**CASE / FORD NEW HOLLAND - серии 40 & 10**

Арт. № 3482 600 105

MF 330

Рис. 1: 330 мм - одинарное сцепление с мембранной пружиной

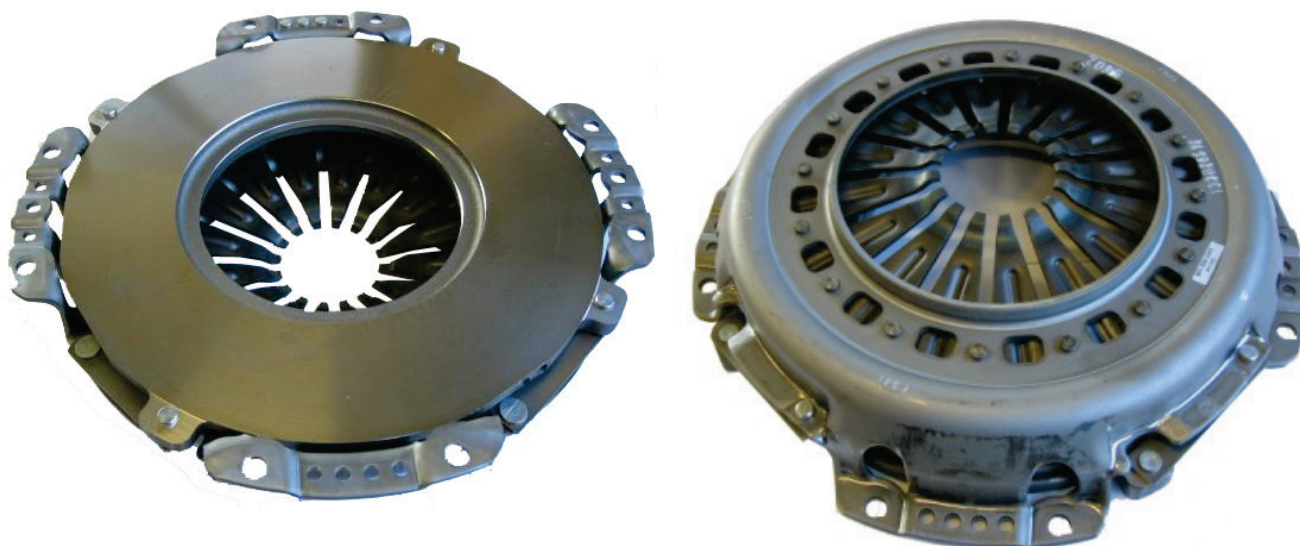
Если 4-рычажное сцепление с винтовыми пружинами заменяется на сцепление с мембранной пружиной SACHS, то сегментные пластины отпадают.

Сцепление с мембранной пружиной SACHS разрешается монтировать только с диском сцепления SACHS (см. таблицу).
